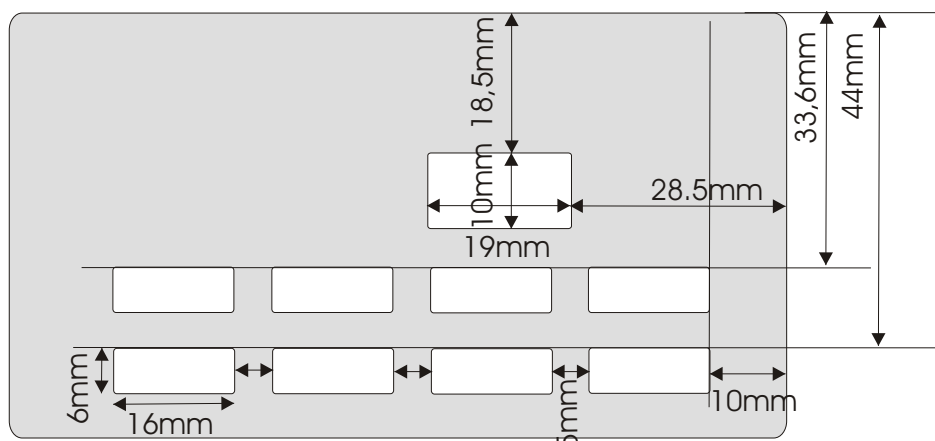
Fräsradius ~2mm (unkritisch)

Bei dem Reichelt Display den Ausschnitt für den Sicherungshalter 2mm tiefer (20,5mm) anbringen.
